工程指示 / 要求簡箋(E.I.)

工程指示編號：EI/2063 /20 修改版次：D
 工程編號：J851 工程名稱：青衣明翹滙
 工程項目：冷氣柵格地盤用配件修改
 收件人：林哥 發件人：Joe Chan 日期：11/8/2020

BM編號: 851-WI-M01-ST-HP 修改版本: 修改版次: 此BM依據 2020/06/24施工圖紙資料計算

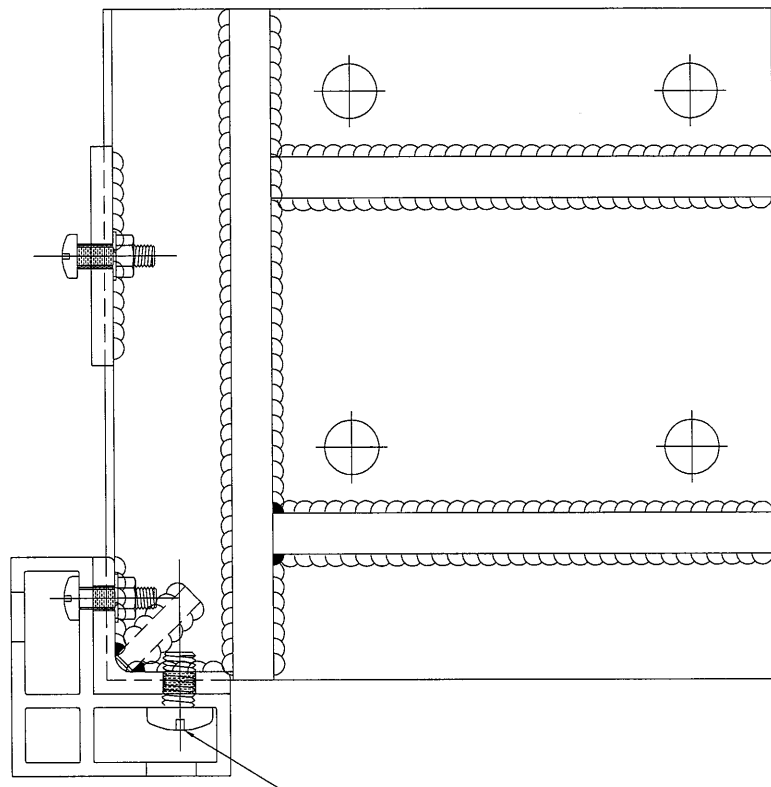
轉角鐵碼因加工設計圖沒有考慮
安裝空間不足，導致鐵件需修
改成M12牙孔和改收M12螺絲

序號	修改內容	配件圖號	物料編號	配件名稱	顏色	實用	後備	總數	單位	備注
1			M8x80 HILTI HST3-R	ANCHOR BOLT	S.S-316	2256	94	2350	粒	修裝飾通固定鋁角
2	B		M8x35	不銹鋼圓頭螺絲	S.S-316	19440	560	20000	個	修企通鐵碼, 配1平墊
3			M8x25	不銹鋼圓頭機絲	S.S-316	4697	103	4800	個	修鐵碼, 配1平墊, 1彈墊, 1螺帽
4			M12x125 HILTI HST3-R	ANCHOR BOLT	S.S-316	15542	458	16000	粒	修鐵碼
5	C-取消		#10x5/8"	平頭鋼牙	S.S-316	24064	936	25000	粒	修百叶玉
6			#8	焊枝	/	50	1	51	小包	燒方介
7	C-新增		M5.5 x 19	平頭自攻螺絲	S.S-316	24064	936	25000	粒	修百叶玉
8	C-新增			鋁水油	/	4		4	卡	燒完焊油焊位
9	D-新增			螺絲頭直徑少於18mm	A4-70	2301	100	2401	粒	鐵碼孔修改, 補訂地盤使用
